Notat

Oppdragsnavn **Hydraulisk effekter av planlagte avbøtende tiltak ved Randklev bru**

Notat nr. **01**

Dato 10.7.2024

Figur 1 Strømningsmønster ved 250 m³/s i elva.

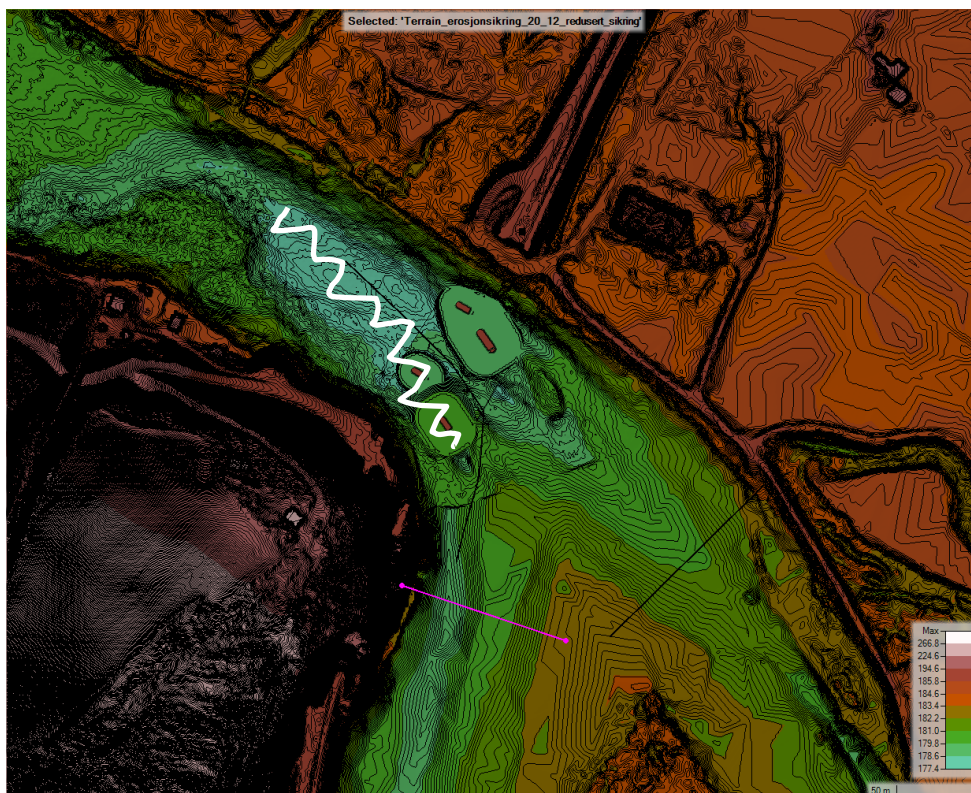
Figur 1 viser hvordan strømmingen er ved 250 m³/s i elva. Som figuren viser, begynner vannet å svinge vestover ca. 100 til 150 meter opp for brua. Dette styres av bunntopografien i elva som vist i figur 2, der dypålen er merket ved hvit strek. Figur 3 viser en vannføring på 250 m³/s der fordelinga av vann med 220 m³/s i vestre og 36 m³/s i østre løp. Figur 4 og 5 viser samme for 1320 og 2700 m³/s.

Figur 4 Kurver som viser vannføring i de to ulike løpene ved vannføring på 1320 m³/s

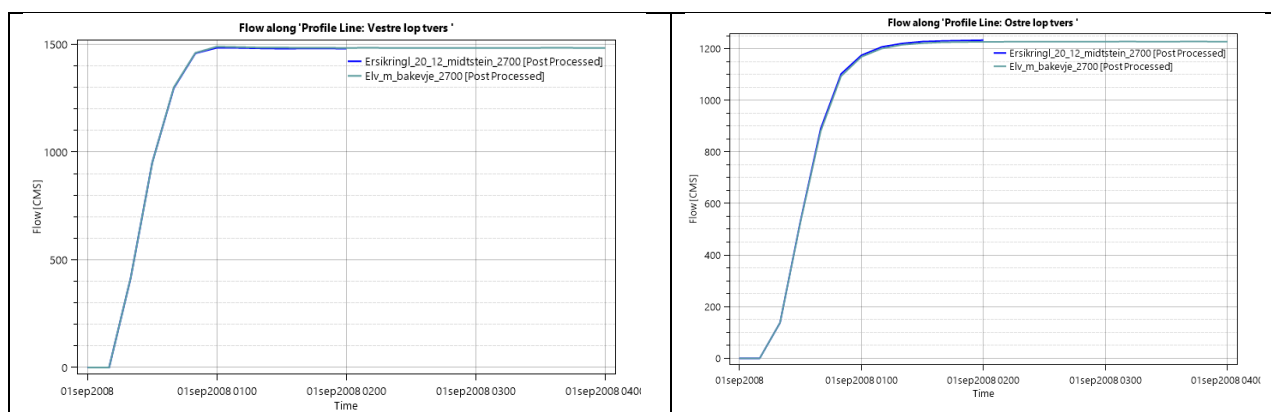
At vannet svinger vestover til vestre løp, gjelder for alle vannføringer, men en større og større del vil strømme rett fram dess høyere vannføringen blir. For eksempel ved middelflom på 1320 m³/s fordeler vannet seg i de to løp som vist i figur 4 der det går 460 m³/s i østre løp og 820 m³/s i vestre løp og for 2700 m³/s viser figur 5 at det går 1500 m³/s i vestre og 1200 m³/s i østre. Figur 5 viser fordelinga for

både med og uten etablering av øy og bakevje og viser at det er ingen endring i fordelingen av vann i østre og vestre løp før og etter etablering av tiltaket.

Figur 6 Oversiktskart som viser beliggenheten av de ulike hastighetsprofiler vist i figur 7

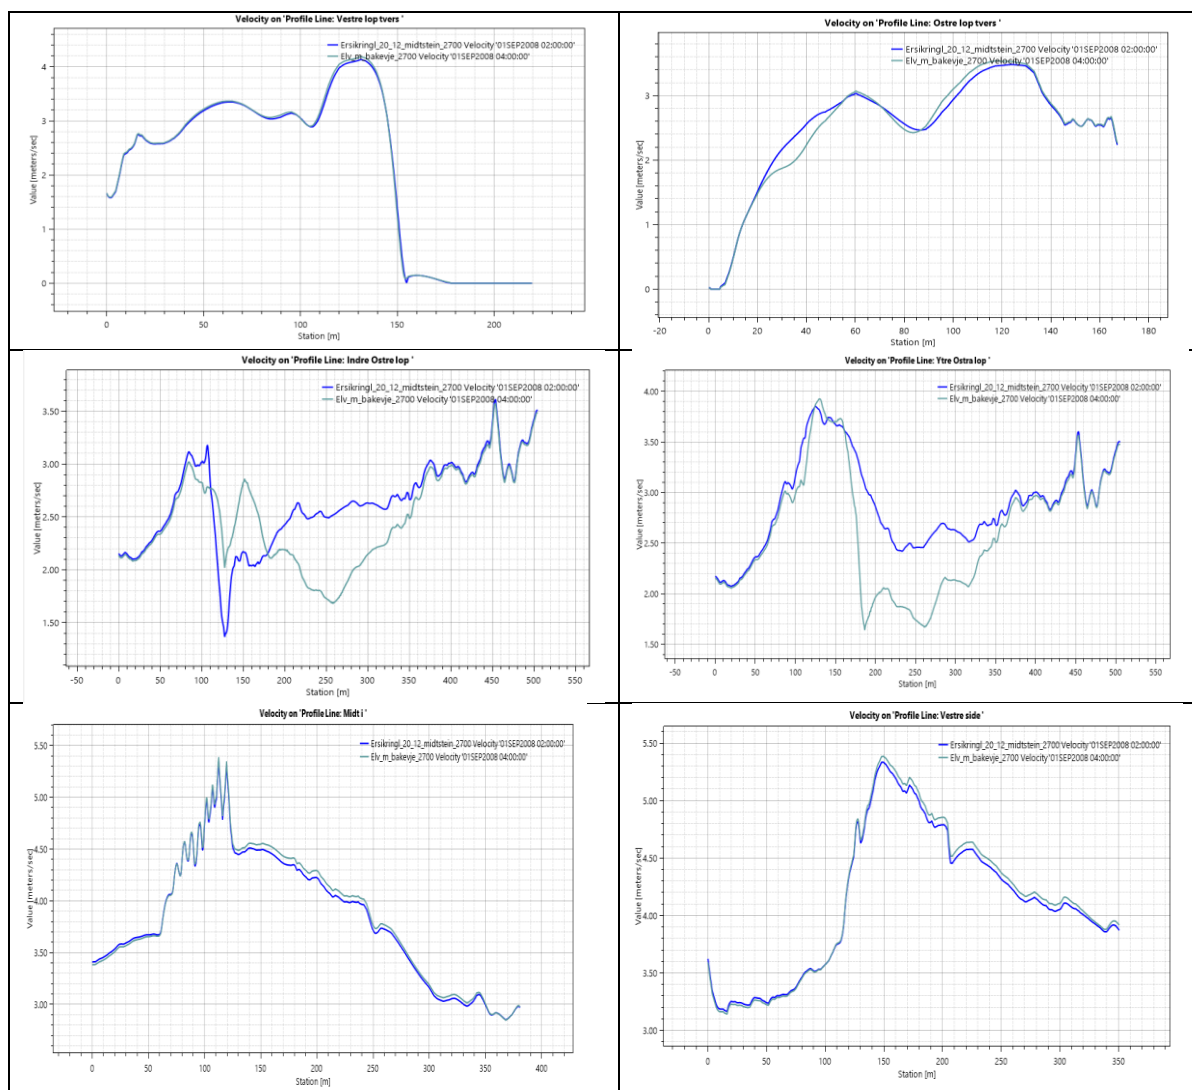
Det er kjørt simuleringer for ulike vannføringer for å undersøke hvilke endringer i vannhastigheter som bygging av bakevja med øya vil forårsake. Figur 6 viser med svarte streker hvor de ulike hastighetsprofil i figur 7 er hentet fra. Figurene viser at det er nær ingen endring av vannhastigheten utenom akkurat på innsiden og yttersiden av øya som vist i de to midterste figurene. Her vil vannhastigheten nær øya bli lavere etter tiltaket som er naturlig da vannhastigheten avtar inn mot land på grunn av økt friksjon fra elvebredden.

Dette betyr at det ikke vil være noen endring av erosjonsfaren etter tiltaket.

Figur 9 Kart som viser vanddyb ved en vannføring lik $50 \text{ m}^3/\text{s}$ i elva. Det se tydelig et mørkeblått parti oppstrøms bruene. Hvit strek viser de grunne partiene som stuver opp vatnet.

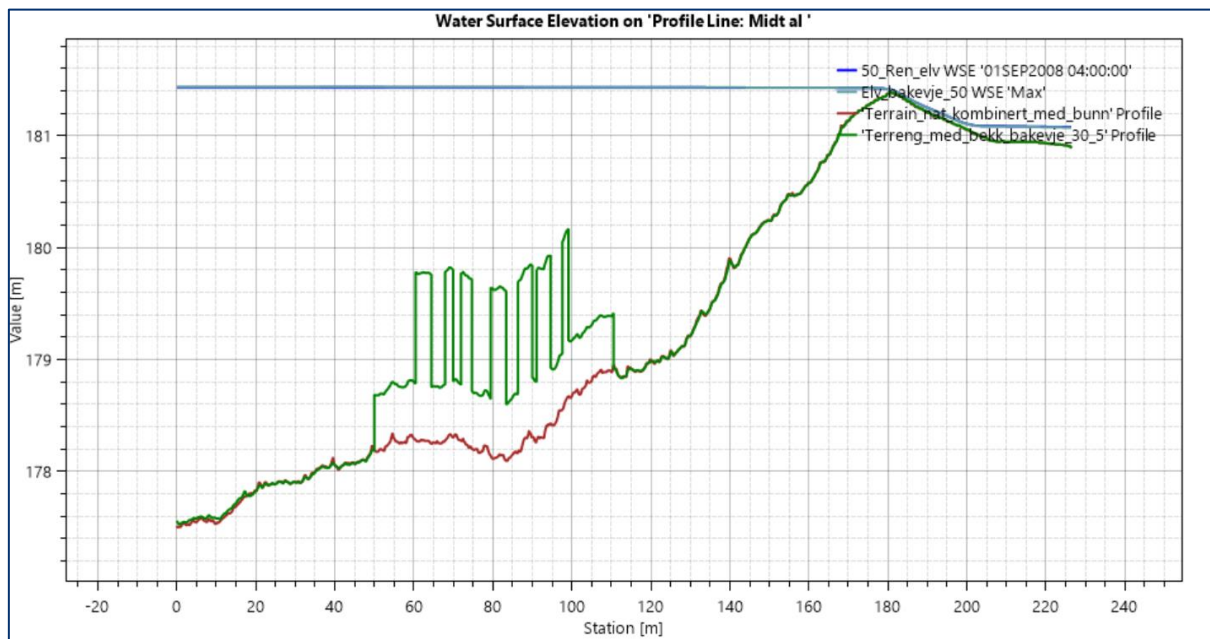
Dette fenomen gjenkjennes ved Randklev der det er en terskel/grunne nedenfor for jernbanebrua som bestemmer vannstanden oppover elva forbi utløpet av Våla og videre oppover, se figur 9 som viser vanddyppet ved 50 m³/s i elva. Her viser kartet at vanddybden ved brufundamentene er 1 til 2 m.

Figur 10 Figur som viser vannstanden langs rosa strek i figur 4 med og uten tiltak. Det grunne og oppstuvende partiet nedenfor synes tydelig

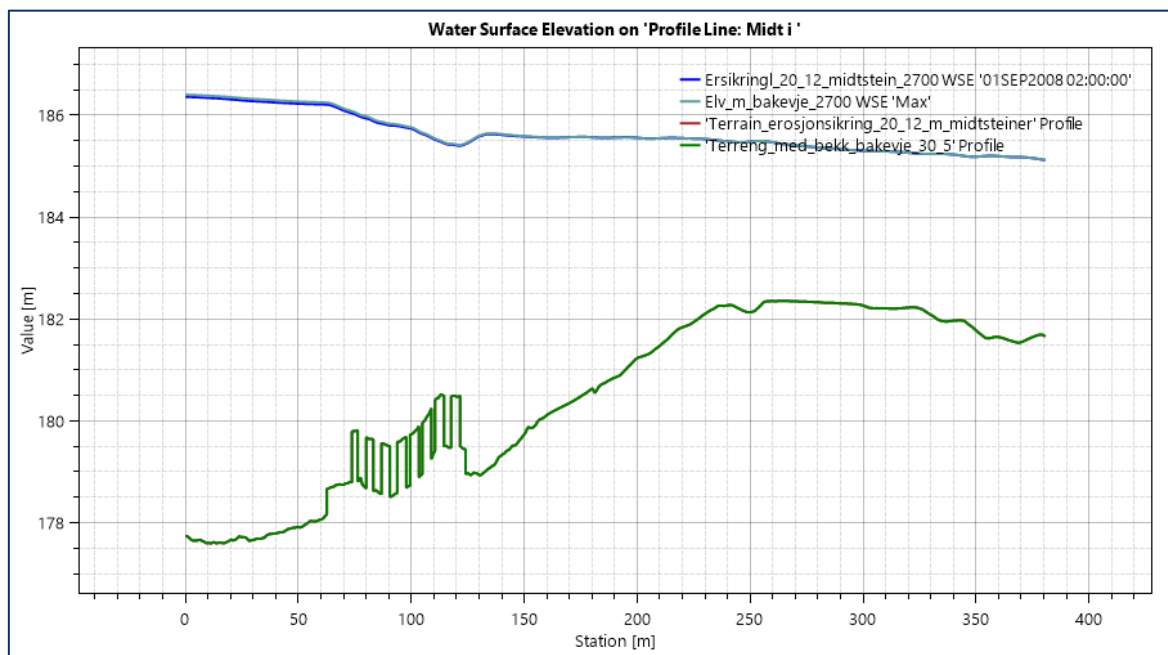
Figur 10 og 11 viser hvordan sikringslaget rundt bruene blir liggende i et basseng der det alltid står vann og som gjør at endringer i elvebunnen i disse områdene har liten påvirkning på vannstanden der og oppover.
